ZP.271.13.2023.RB

Informacja o pytaniach do SWZ i udzielonych odpowiedziach

Dotyczy postępowania o udzielenie zamówienia publicznego: „Przebudowa drogi gminnej w zakresie budowy chodnika w miejscowości Stawnica.”

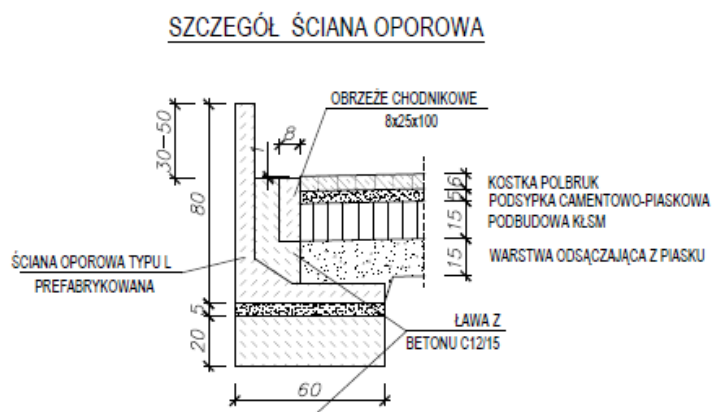
Pytanie 3: Proszę o przesłanie przekroju poprzecznego chodnika ze ścianą oporową na odcinku w okolicy z działkami nr 61/1 i 61/3.

Odpowiedź: Przekrój poniżej

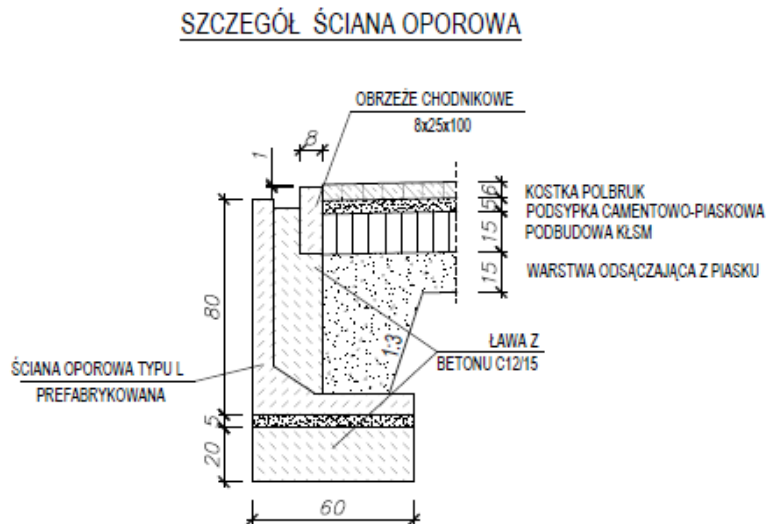
Pytanie 4: Proszę o przesłanie przekroju poprzecznego chodnika ze ścianą oporową na odcinku od 2+082 do 2+104.

Odpowiedź: Przekrój poniżej

SZCZEGÓŁ ŚCIANA OPOROWA

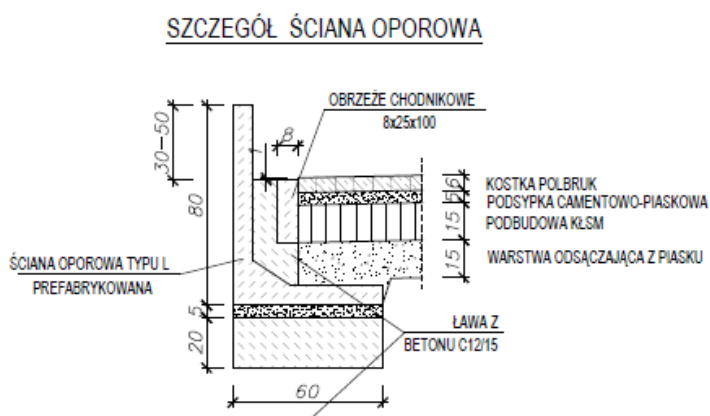
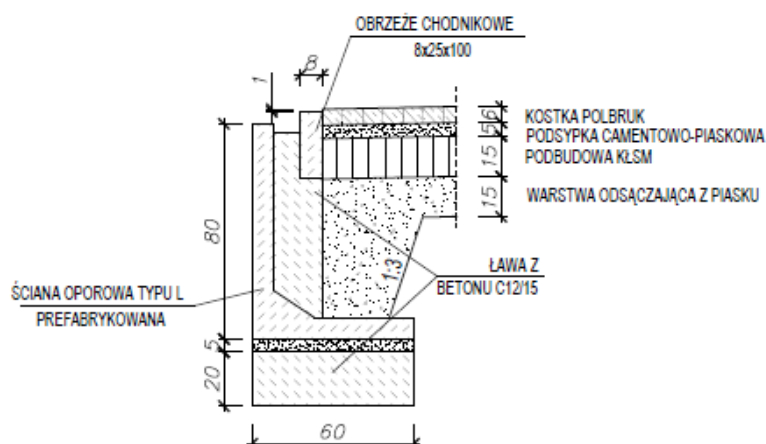
Pytanie 6: Czy posiada Zamawiający szczegółowy rysunek lub specyfikację na zaprojektowaną ściankę oporową?

Odpowiedź: Rysunki poniżej
